Information urgente de sécurité

Dispositif d'embolisation Pipeline™ Vantage avec Shield Technology™

Rappel des dispositifs compatibles 027 (PED3-027-XXX-XX)

Mise à jour du mode d'emploi des dispositifs compatibles 021 (PED3-021-XXX-XX)

Figure 3. Illustration de zone de pose et de collet d'anévrisme

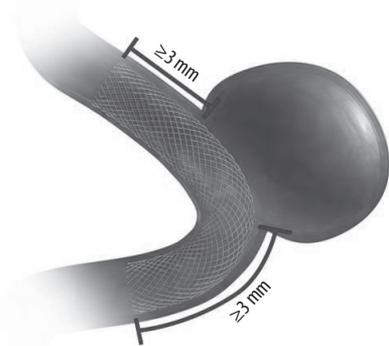
- Choisir un dispositif Pipeline™ Vantage dont la longueur figurant sur l'étiquette excède d'au moins 6 mm celle du collet de l'anévrisme et qui présente une zone de pose de ≥ 3 mm des deux côtés du collet de l'anévrisme, voir Figure 3.

- Vérifier que les zones de pose distale et proximale sont toutes les deux de ≥ 3 mm et qu'elles ne sont pas tendues, voir Figure 3.
- Si elles font toutes les deux moins de 3 mm ou qu'elles sont tendues de façon à ce que le dispositif

Figure 4. Extrémité du microcathéter centrée dans un vaisseau tortueux

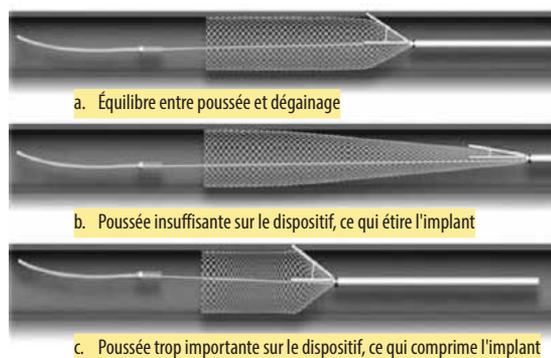
REMARQUE : Lors d'un déploiement dans une anatomie tortueuse (en particulier dans une courbe), essayer de maintenir l'extrémité du microcathéter centrée, pour permettre un transfert régulier des forces sur l'implant, voir Figure 4. Éviter une application irrégulière de la force sur l'implant, par exemple en le poussant d'un côté, car cela peut entraîner une ouverture incomplète du dispositif, une

mauvaise apposition contre la paroi, la formation d'un ruban ou un mouvement de torsion. Pousser ou tirer doucement sur le dispositif et le système du cathéter, pour conserver l'alignement de centrage du vaisseau.

a. L'extrémité du microcathéter est centrée dans le vaisseau, transfert régulier des forces

b. L'extrémité du microcathéter n'est pas centrée dans le vaisseau, transfert irrégulier des forces

Figure 6. Dispositif d'embolisation Pipeline™ Vantage avec Shield Technology™ (schéma du regainage tel que vu sous radioscopie. L'image n'est pas à l'échelle).

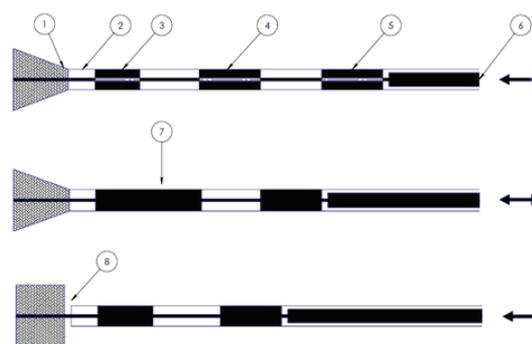
Le dispositif d'embolisation Pipeline™ Vantage avec Shield Technology™ est monté sur un système de mise en place basé sur un fil-guide qui se compose d'un fil à âme en acier inoxydable 304 et d'un hypotube en acier inoxydable 304L. L'implant est monté sur des composants de regainage en acier inoxydable 304. Une délimitation en platine-iridium, appelée repère de regainage, est présente sur la partie distale des composants de regainage. Se reporter à la Figure 6 pour la position du marqueur de regainage.
